监 理 工 作 联 系 单

工程名称: 临漳戴克电器 11MWp 屋顶分部式光伏发电项目

编号: LZDK-ZHJL-005

事由: 关于组件安装前的屋面保护及防漏的相关问题

戴克B区屋面
2016-12-09

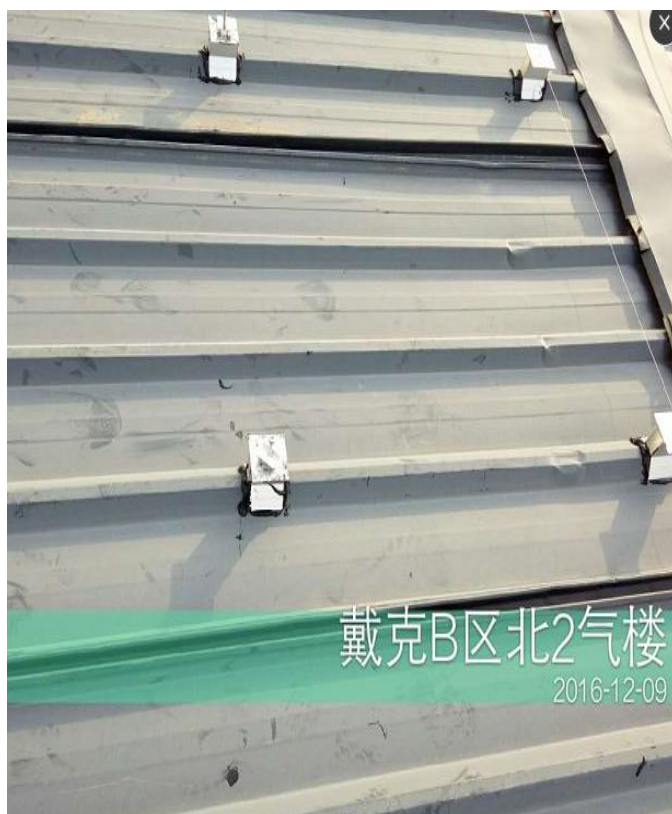
经监理现场巡视发现, 你单位在施工过程中, 对厂区屋面的环境卫生不够重视, 影响整体观感。希望贵单位重视施工环境保护, 支架安装控制胶量; 组件安装前及时清理施工现场杂物, 特别是金属制品; 排查屋面彩钢瓦的破损及错位, 及时修复, 修复完成后才能进行组件安装作业, 避免后期因屋面破坏导致屋面漏水引发纠纷。
